**REGIONE LIGURIA - Giunta Regionale**

**Tipo Atto** Decreto del Direttore Generale

Accordo di avvalimento sottoscritto con Autorità di Bacino Distrettuale Appennino Settentrionale. Adozione della variante al Piano di bacino stralcio T. Borghetto/Vallecorsia - Ambito 2 Nervia relativa all'aggiornamento del quadro della pericolosità geomorfologica.

**FRANA COD. ID: 8 – 49**

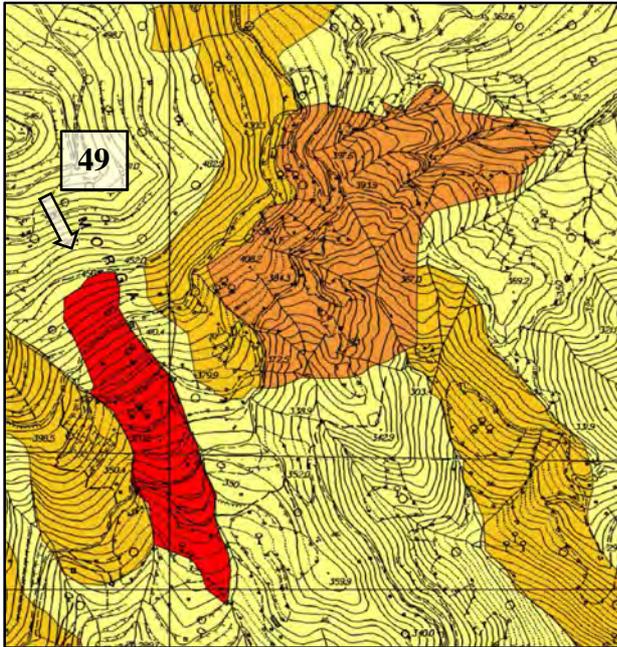
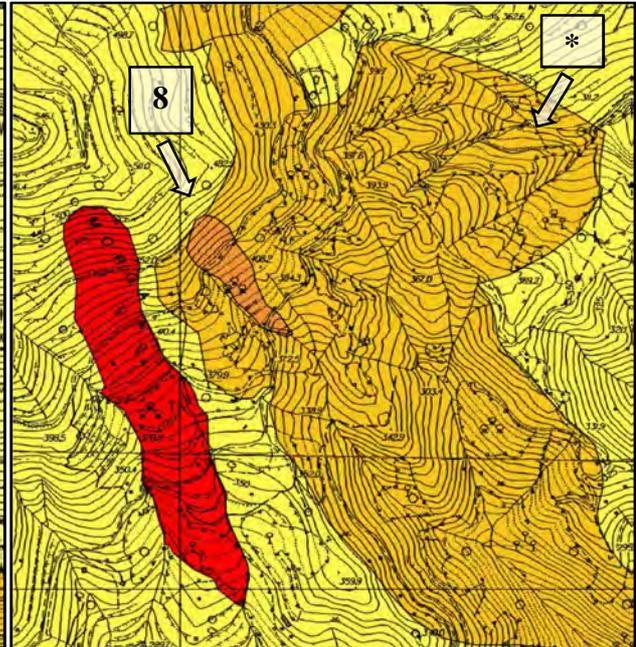
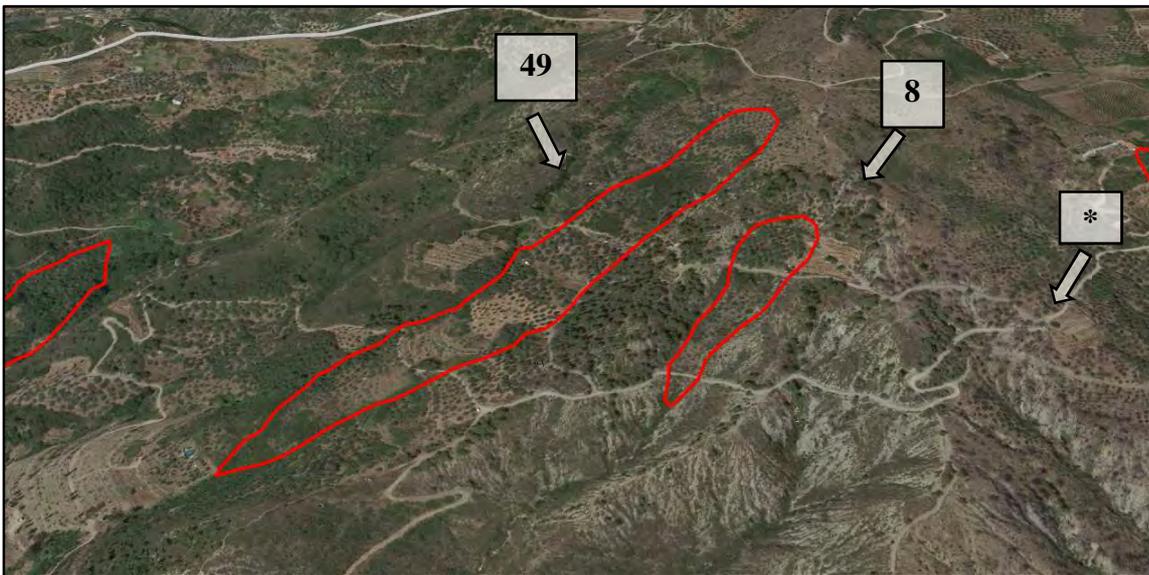
ID	TIPOLOGIA	STATO	CLASSE PERICOLOSITÀ
49	COLAMENTO	ATTIVO	Pg4

ID	TIPOLOGIA	STATO	CLASSE PERICOLOSITÀ
8	nd	QUIESCENTE	Pg3a

Modificato nel Piano di Bacino con classi suscettività al dissesto Pg4 e Pg3a.

**FRANA COD. ID: 22 – 35 – 37 – 100 – 101 – 102 – 103**

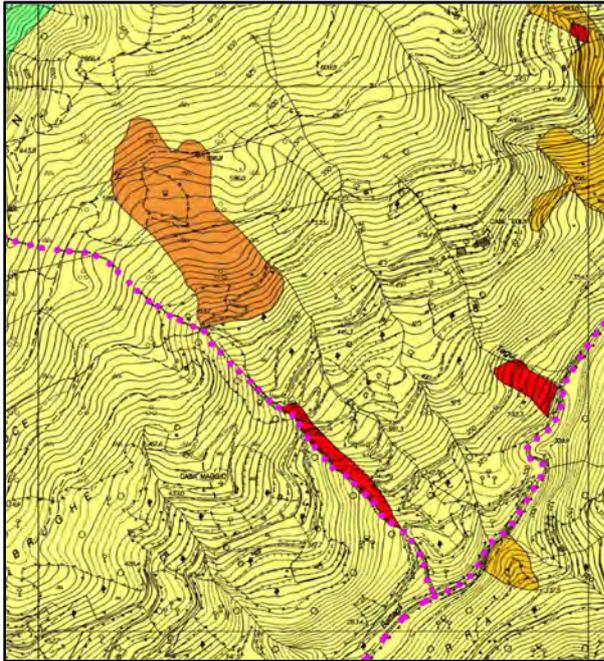
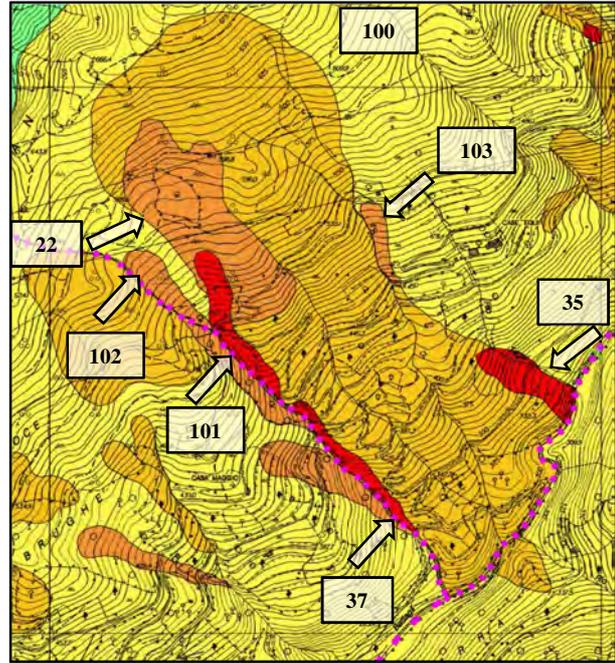
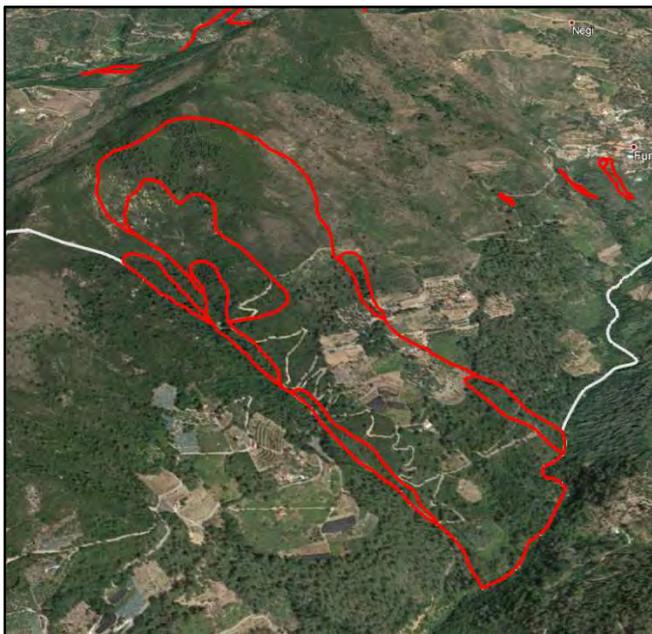
ID	TIPOLOGIA	STATO	CLASSE PERICOLOSITÀ
22	Compl.	QUIESC.	PG3a
35	Compl.	ATTIVA	Pg4
37	n.d.	ATTIVA	Pg4
100	Compl.	Relitta	PG3b

ID	TIPOLOGIA	STATO	CLASSE PERICOLOSITÀ
101	n.d.	ATTIVA	Pg4
102	Scivol.	QUIESC	PG3a
103	Scivol.	QUIESC	PG3a

**FRANA COD. ID: 29 – 32(\*)**

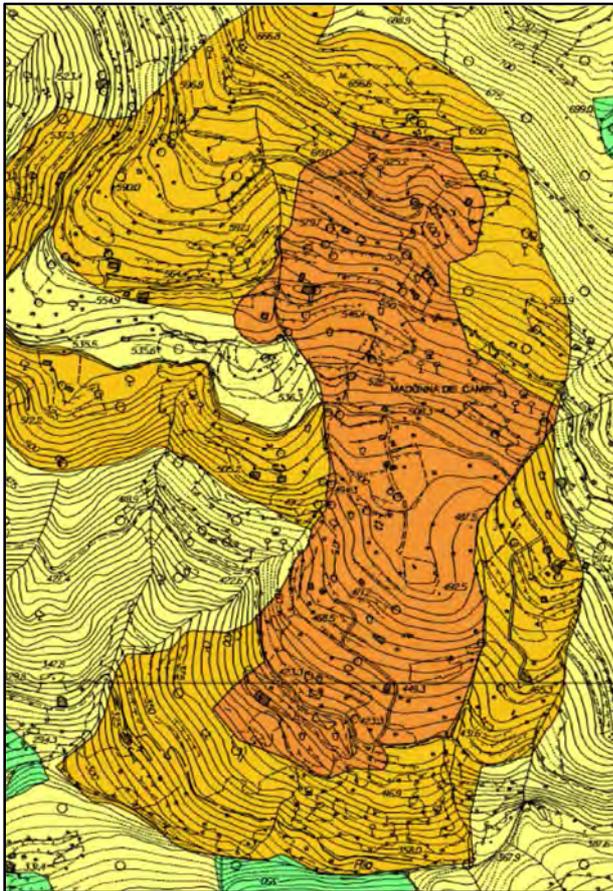
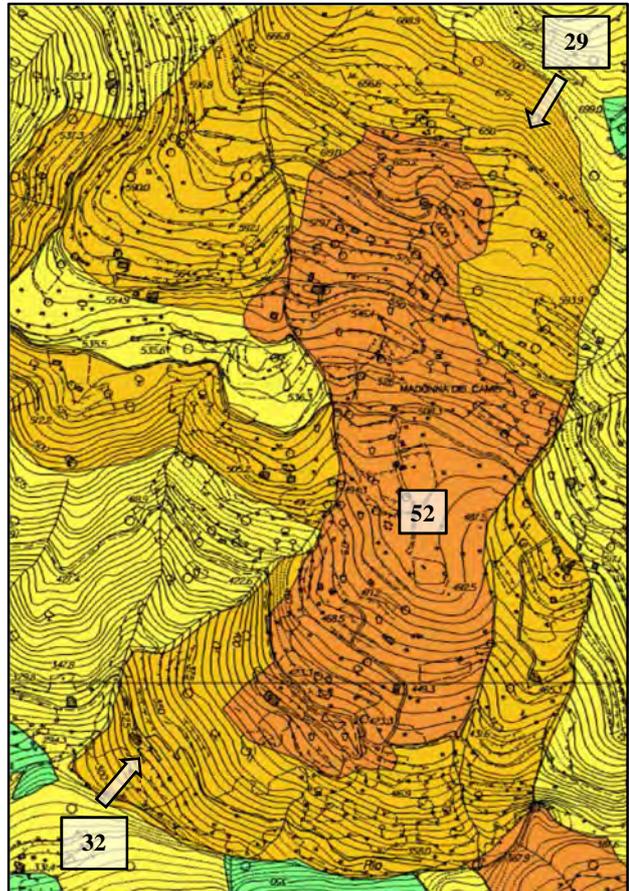
TIPOLOGIA	STATO	CLASSE PERICOLOSITÀ
nd	RELITTA	Pg3b

La modifica al Piano di Bacino riguarda limitatamente la geometria del corpo di frana e non incide sulla classificazione di pericolosità attribuita allo stesso.

**FRANA COD. ID: 42**

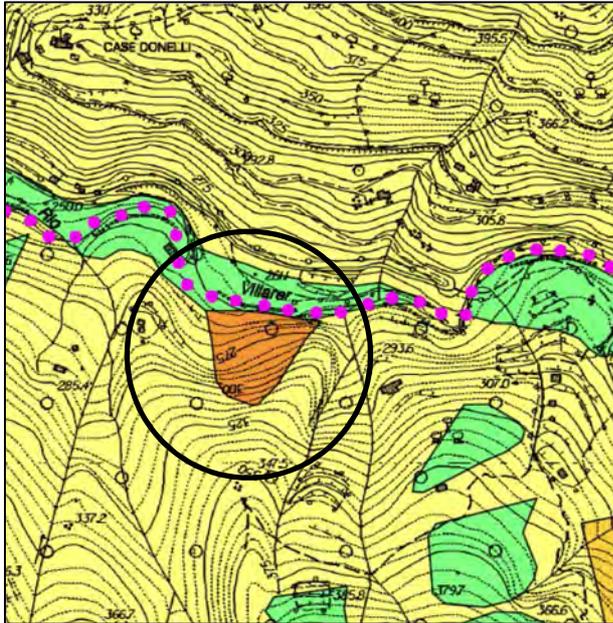
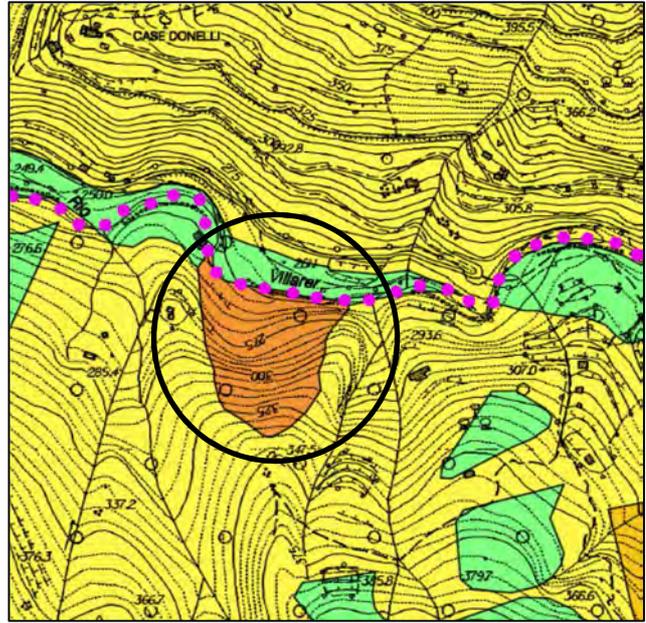
TIPOLOGIA	STATO	CLASSE PERICOLOSITÀ
SCORRIMENTO	QUIESCENTE	Pg3a

La modifica al Piano riguarda una modifica della geometria di frana e la conferma della classe suscettività al dissesto Pg3a.

**FRANA COD. ID: 57**

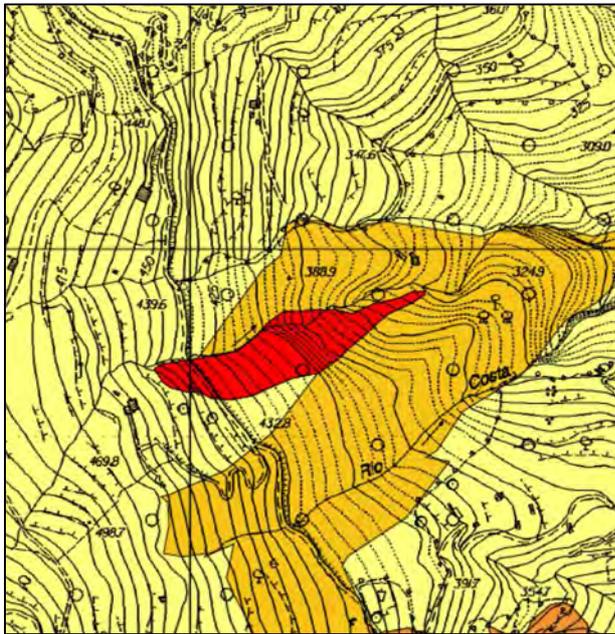
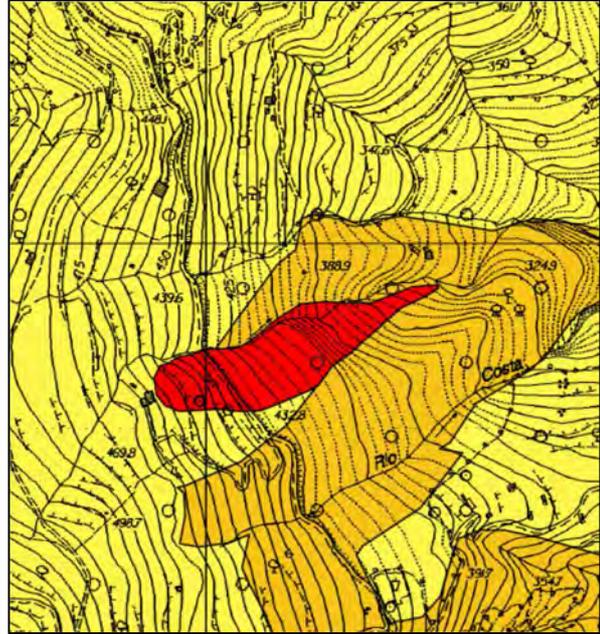
TIPOLOGIA	STATO	CLASSE PERICOLOSITÀ
SCORRIMENTO	ATTIVO	Pg4

La modifica al Piano riguarda una modifica della geometria della frana presente con conferma della classe suscettività al dissesto (PG4).

**FRANA COD. ID: 50**

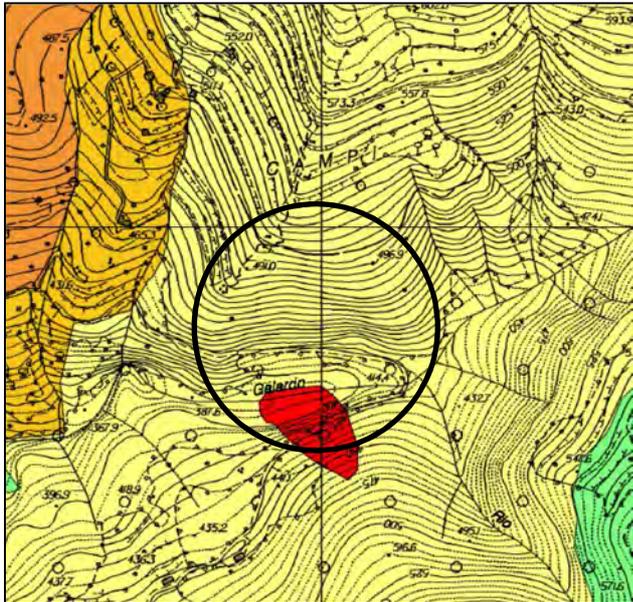
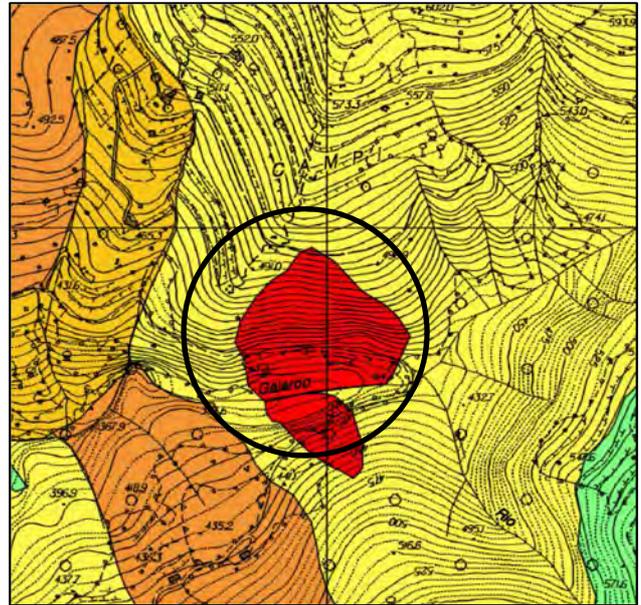
TIPOLOGIA	STATO	CLASSE PERICOLOSITÀ
nd	ATTIVO	Pg4

La modifica al Piano riguarda l'inserimento di un 'nuovo' corpo di frana con classe suscettività al dissesto Pg4.

**FRANA COD. ID: 62**

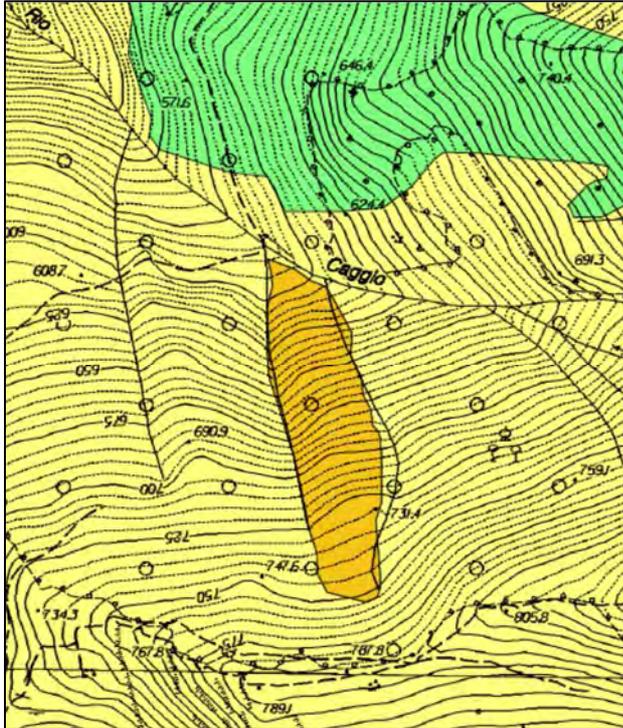
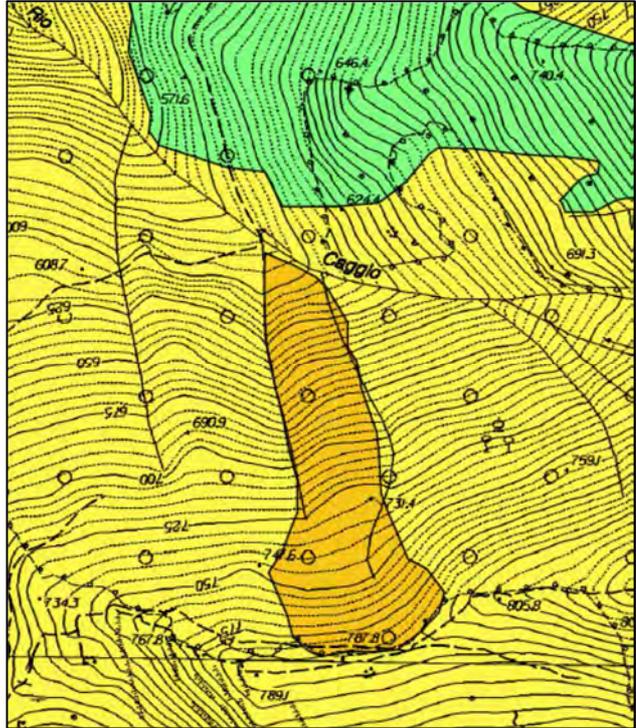
TIPOLOGIA	STATO	CLASSE PERICOLOSITÀ
nd	RELITTO	Pg3b

La modifica al Piano riguarda una modifica della geometria della frana presente con conferma della classe suscettività al dissesto (PG3b).

**FRANA COD. ID: 10**

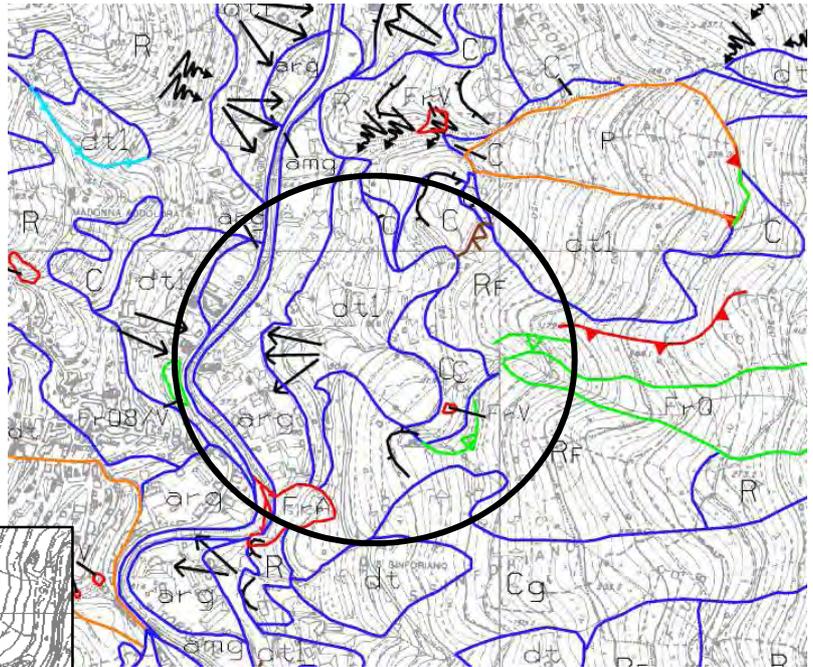
ID	TIPOLOGIA	STATO	CLASSE PERICOLOSITÀ
10	SCORRIMENTO	QUIESCENTE	PG3a

Proposta di inserimento nuovo corpo di frana nella cartografia di PDB. Tale modifica deriva da una riconsiderazione dell'assetto morfologico dell'ambito di versante, posto di fronte all'abitato di San Biagio della Cima.

**FRANA COD. ID: 2**

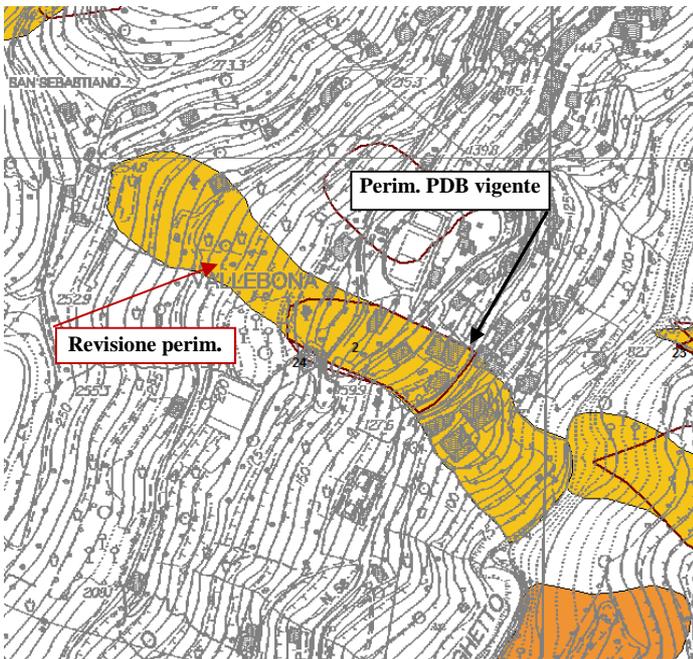
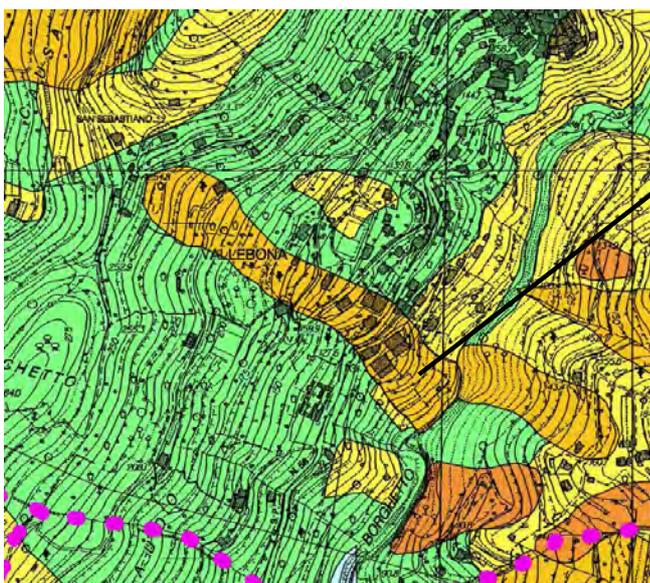
TIPOLOGIA	STATO	CLASSE PERICOLOSITÀ
COMPLESSO	STABILIZZATO	PG3b

Revisione di frana già presente nel PDB a cui è stata attribuita una classe di pericolosità PG3b. Gli esiti dell'analisi fotointerpretativa e l'analisi di campagna hanno condotto ad una riconsiderazione della perimetrazione del dissesto rappresentato nel PDB vigente. In particolare è stata ridefinita la zona di corona ed ampliata la perimetrazione del dissesto nella parte terminale, fino al tracciato del locale colatore (Rio Borghetto). Nell'ambito della revisione (geometrica) condotta si è anche provveduto ad accorpare, nella nuova perimetrazione l'elemento id. 24 che è privo di significato geomorfologico, bensì è il prodotto di una elaborazione informatica.

**FRANA COD. ID: 15 – 22 – 103**

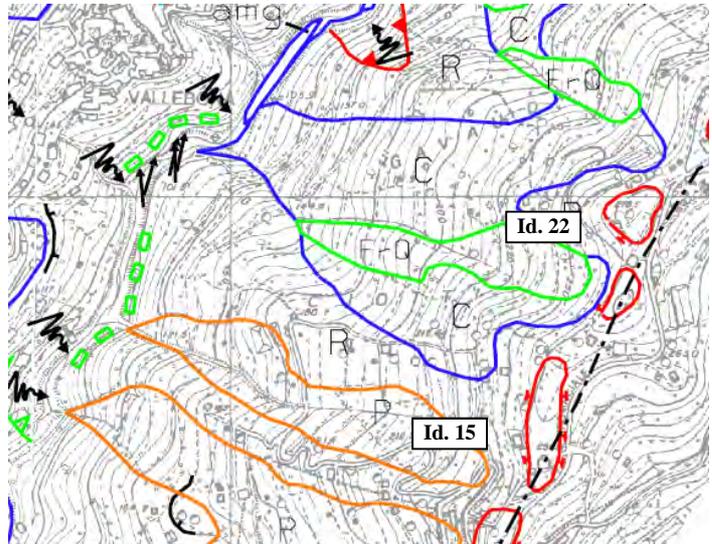
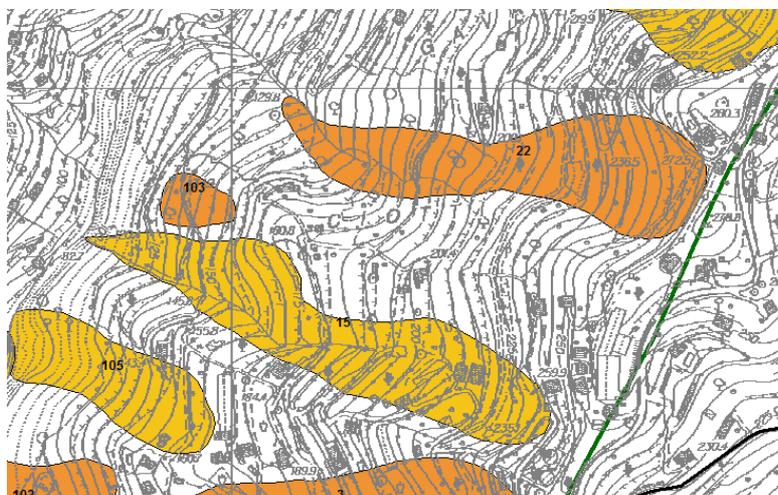
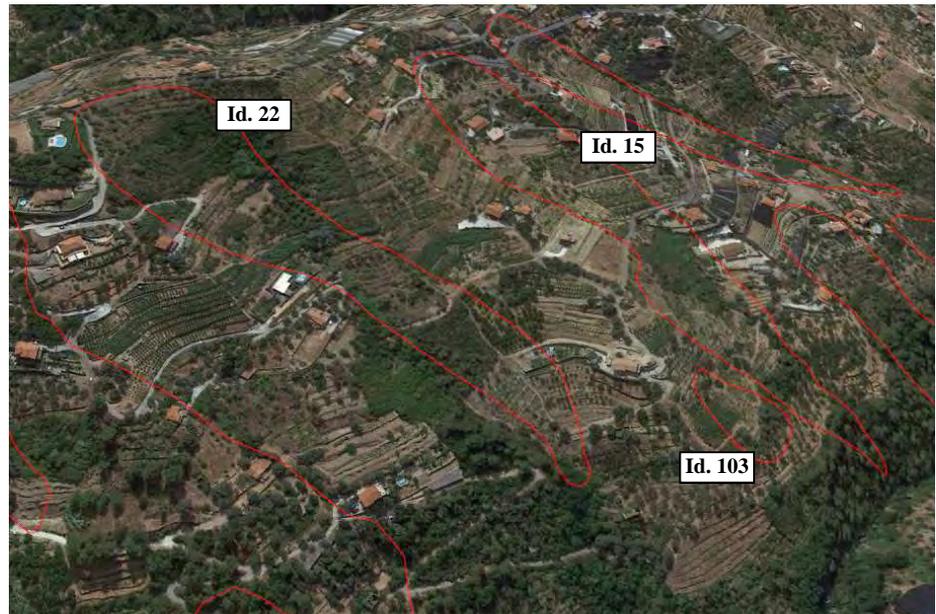
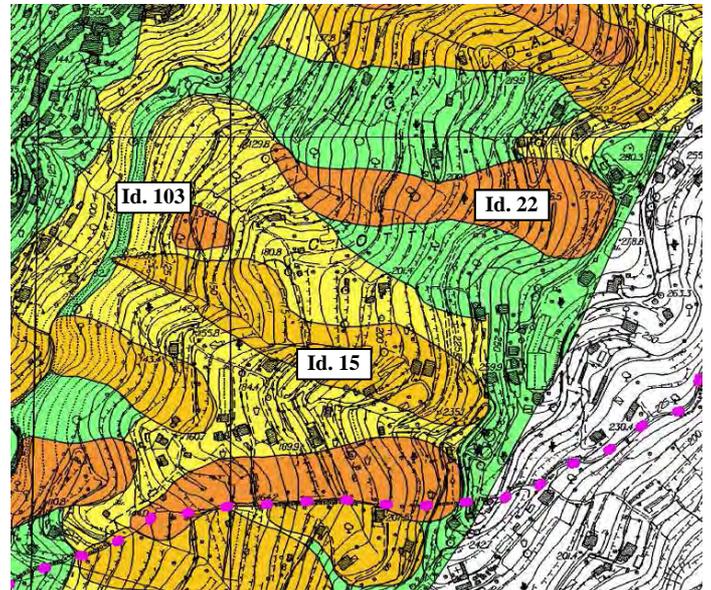
ID	TIPOLOGIA	STATO	CLASSE PERICOLOSITÀ
15	n.d.	STABILIZZATO	Pg3b

La classe di pericolosità associata ai corpi franosi è rimasta invariata per entrambi, quindi la frana id. 15 (relitta) è confermata in classe PG3b mentre la frana avente codice id. 22 è in classe PG3a.

Per quanto concerne la nuova geometria (di frana) **id. 103** l'analisi morfologica condotta ha evidenziato la presenza di caratteri rappresentativi di un corpo di frana, principalmente l'anomalia topografia lungo la sezione longitudinale che marca la zona di accumulo del dissesto. Le condizioni dei luoghi indicano uno stato di inattività del fenomeno franoso sebbene sussistano elementi che possono produrre la riattivazione dello stesso; per tale motivo il corpo franoso id. 103 è stato classificato come quiescente, quindi nella classe di pericolosità PG3a.

La revisione ha quindi comportato una diversa perimetrazione degli areali di suscettività, con una estensione territoriale della classe di suscettività alta, in ragione dell'inserimento di un nuovo areale di classe PG3a per frana (id. 103).
